**Avis délibéré
de la Mission régionale d'autorité environnementale
Provence-Alpes-Côte d'Azur**

**sur le projet de création du parc photovoltaïque Signoret 1, 2, 3
sur la commune des Mées (04)**

**N° MRAe
2022APPACA51/3181**

Figure 2: localisation des six entités du parc photovoltaïque Signoret 1, 2, 3. Source : volet paysager.

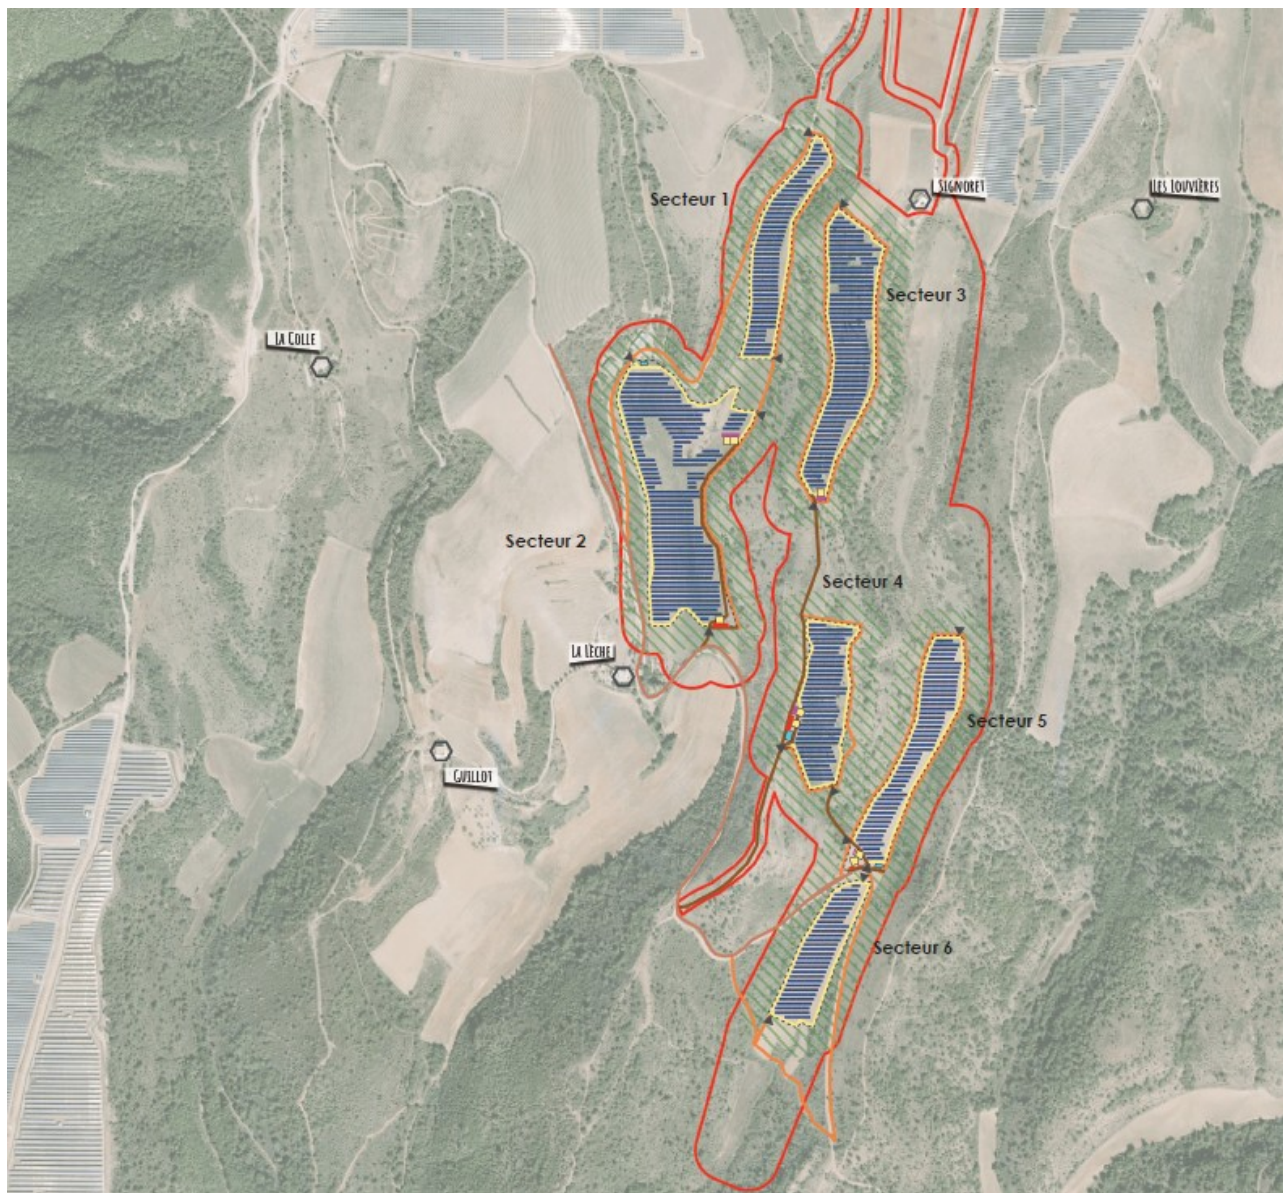
La MRAe relève que les modalités du raccordement des postes de livraison au poste source (dont la localisation n'est pas arrêtée³) ne sont pas décrites. Le périmètre de l'étude d'impact intègre cependant ce raccordement, en estimant « *[qu']aucun impact significatif n'est à prévoir pour le raccordement de la*

centrale photovoltaïque au réseau public électrique qui s'effectuerait en souterrain au droit des pistes existantes ». La MRAe souligne que le parc et sa ligne de raccordement constituent un même projet au titre de l'article L122-1 III du code de l'environnement⁴. Il convient d'analyser les impacts du projet dans leur globalité, en précisant notamment le tracé du raccordement et les modalités de réalisation des travaux correspondants, en évaluant les impacts environnementaux et en indiquant les mesures d'évitement, de réduction voire de compensation (ERC) correspondantes.

La MRAe recommande d'intégrer à l'étude d'impact le raccordement électrique au poste source (tracé et nature des travaux), de reprendre l'analyse des incidences et de définir les mesures ERC en conséquence.

Figure 3: localisation du projet (en violet), des parcs photovoltaïques existants ou accordés (en bleu foncé) et des projets de parcs connus (en noir). Source : étude d'impact.

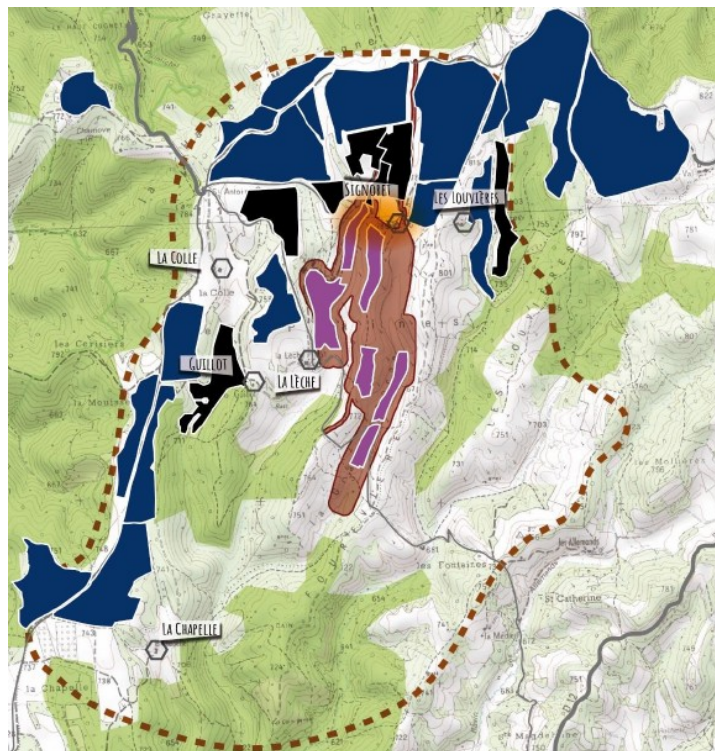
Pour la MRAe, l'implantation du projet a pour conséquence d'augmenter les surfaces équipées en panneaux photovoltaïques sur le Plateau de Puimichel, ainsi que les surfaces soumises à OLD, ce qui se traduit par des incidences notables au titre des effets cumulés sur la perte et la dégradation des habitats d'espèces, la fragmentation des corridors écologiques, le ruissellement au niveau du sous-bassin versant de l'Asse et l'altération des ambiances paysagères.

La MRAe s'interroge sur le choix d'un site qui, du fait de la topographie (lignes de reliefs parallèles de direction nord/sud) et des contraintes techniques qui en résultent, conduit le maître d'ouvrage à proposer un projet scindé en plusieurs entités disposées en lanières, qui se traduit par de grandes surfaces soumises à OLD par rapport à sa surface utile.

A l'échelle communale, le maître d'ouvrage indique que « le secteur du Plateau de Puimichel forme un bassin solaire déjà constitué. La densification de ce plateau va dans le sens de la lutte contre le mitage et l'éparpillement des centrales photovoltaïques à travers le département ».

Toutefois, le dossier ne présente pas d'analyse comparative de sites potentiels et ne permet donc pas de comprendre ce qui a permis, sous l'angle des impacts du projet sur l'environnement, d'aboutir au choix du site au lieu-dit Signoret.

La MRAe recommande, dans la mesure où la topographie et les contraintes techniques conduisent à présenter un projet qui engendre de grandes surfaces soumises à OLD par rapport à sa surface utile, de compléter l'étude d'impact par une analyse identifiant des solutions de substitution raisonnables et justifiant le choix du site proposé, notamment au regard du cumul des incidences sur l'environnement et, le cas échéant, de réexaminer le choix du site en fonction des résultats de cette analyse.
